# 発電用原子炉施設に係る特定機器の設計の 型式証明申請

## 設置許可基準規則への適合性について (コメント回答)

2023.7.19  
日立造船株式会社

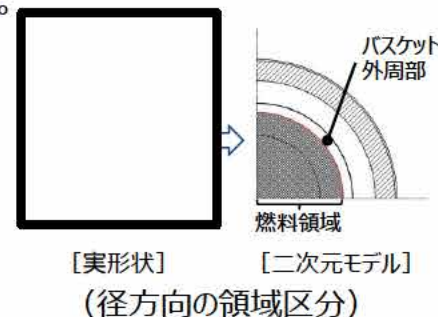
Hitz-B69型に特徴的な構造である上部格子枠のモデル化の考え方の保守性と妥当性について説明すること。

上部格子枠については、

設定した燃料領域境界に基づいて、燃料領域とバスケット外周部領域それぞれに均質化する部材の量を  
考慮することを基本的な考え方として、

**遮蔽機能評価に適用しているモデルは、基本的な考え方に対して保守的となるよう、  
部材の量が少なくなるように計算している。**

**遮蔽機能評価に適用しているモデルは、上部格子枠近傍では基本的な考え方に対して保守的であり、  
上部格子枠から離れた位置※2では影響が微小であることから、遮蔽機能評価に適用することは妥当である。**

図 トラニオンの応力評価位置

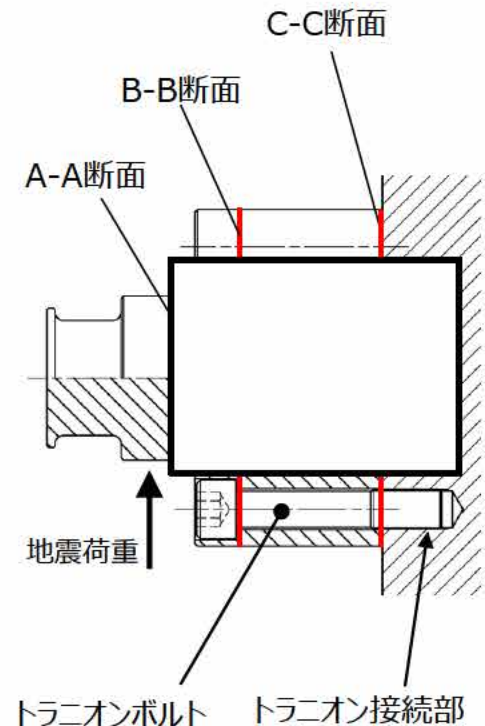
(6) トラニオン接続部の評価 – 評価基準値の訂正、断面積の見直し

トラニオン接続部(おねじ部)の支圧応力について、評価基準値の表記を $f_p$ から $1.5f_p^*$ に訂正する。(誤記訂正)

トラニオン接続部(めねじ部)のせん断応力について、評価基準値の表記を $S_u$ から $0.4S_u$ に訂正する。(誤記訂正)

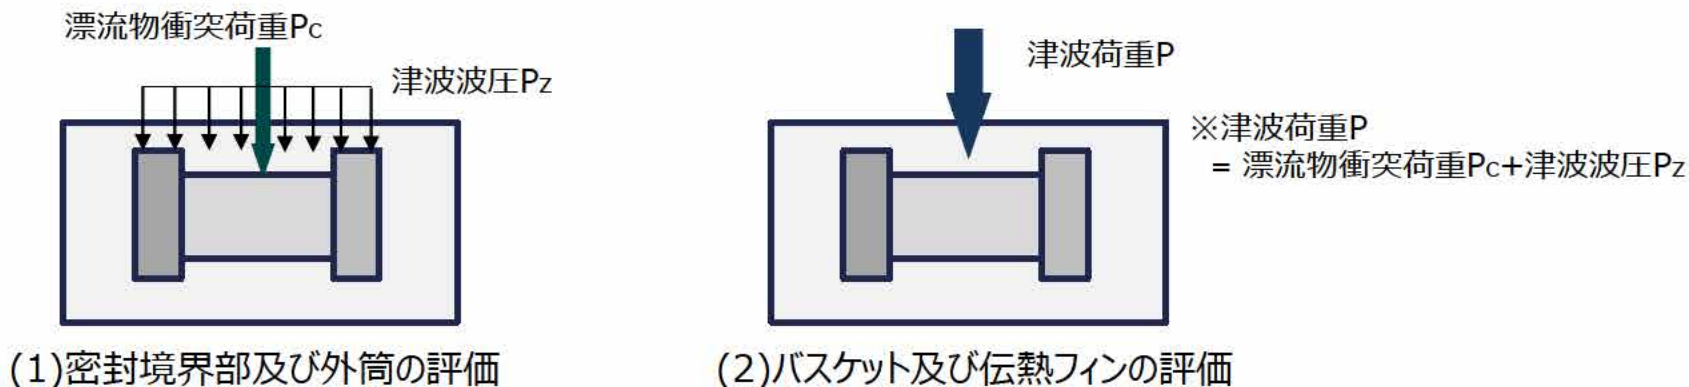
津波荷重の荷重条件について、津波波圧と漂流物衝突荷重をそれぞれ作用させるとあるが、同時なのか別々なのか不明瞭であるので、説明内容を見直すこと。

津波荷重の荷重条件としては、等分布荷重である津波波圧と集中荷重である漂流物衝突荷重の両方を同時に、キャスクへ作用させる。キャスク各部の評価では津波波圧と漂流物衝突荷重の作用方法が2パターンある。

- (1)密封境界部及び外筒：津波波圧と漂流物衝突荷重を別々の荷重として、同時にキャスクに作用させる。
- (2)バスケット及び伝熱フィン：津波波圧と漂流物衝突荷重を合成した津波荷重をキャスクに作用させる。

このうち(1)の説明において、(2)の説明と区別するため、補足説明資料5-1 別紙1-1では「等分布荷重である津波波圧 $P_z$ 及び集中荷重である漂流物衝突荷重 $P_c$ がそれぞれ作用する。」という表現をしていたが、これが津波波圧と漂流物衝突荷重で別々の評価を行っているという誤解を招く恐れがあることから「等分布荷重である津波波圧 $P_z$ 及び集中荷重である漂流物衝突荷重 $P_c$ が同時に作用する。」という記載に見直すこととする。
